ОБЩЕСТВО С ОГРАНИЧЕННОЙ ОТВЕТСТВЕННОСТЬЮ
ГОРНО-РУДНАЯ КОМПАНИЯ «АМИКАН»
ООО ГРК «АМИКАН»

Хвостохранилище (объект/подобъект)

ПРЕДПИСАНИЕ № 1421-КЛ

Фото №1

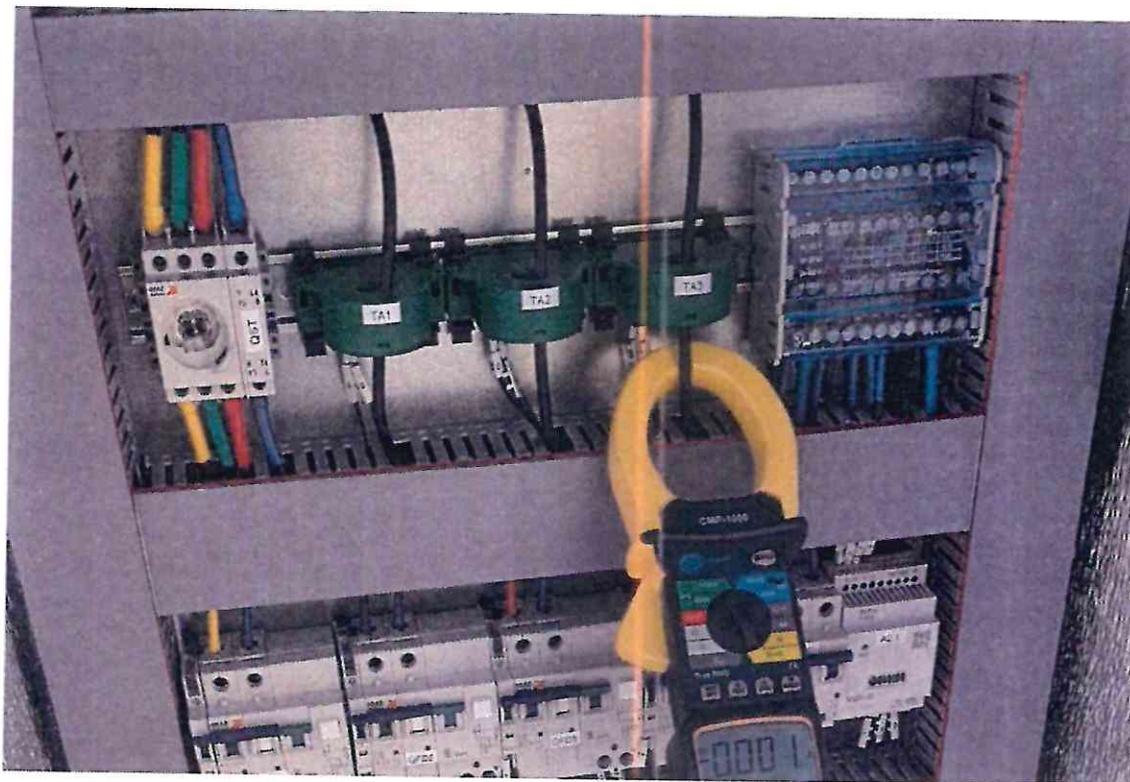
№ П/П	ВИД НАРУШЕНИЯ	КРАТКОЕ ИЗЛОЖЕНИЕ ВЫЯВЛЕННОГО НАРУШЕНИЯ С УКАЗАНИЕМ МЕСТА ОБНАРУЖЕНИЯ	ПУНКТ ТРЕБОВАНИЙ ТЕХ. РЕГЛАМЕНТОВ, ИНЫХ НОРМАТИВНЫХ ПРАВОВЫХ АКТОВ И ПРОЕКТНОЙ ДОКУМЕНТАЦИИ, ТРЕБОВАНИЯ КОТОРЫХ НЕ ИСПОЛНЕНЫ	ПРЕДЛАГАЕМЫЕ МЕРЫ	СРОК УСТРАНЕНИЯ НАРУШЕНИЯ	№ ФОТО
1	2	3	4	5	6	7
1	СМР	В ходе плановой проверки производства СМР сетей обогрева хвостохранилища: 1. Поврежден выключатель в шкафу ЕНТ-02-214 2. Отсутствует крышка клеммника в шкафу ЕНТ-012-214 3. Упорядочить кабель в шкафах, убрать мусор 4. Предъявить службе эксплуатации ОФ и составить акт о работоспособности систем обогрева.	ГА 2(01-1-0494) от 08.08.2024 г. СП 48.13330.2014 «Организация строительства» СП 76.13330.2016 «Электротехнические устройства»	Устранить замечания	15.02.2026	№1 №2 №3
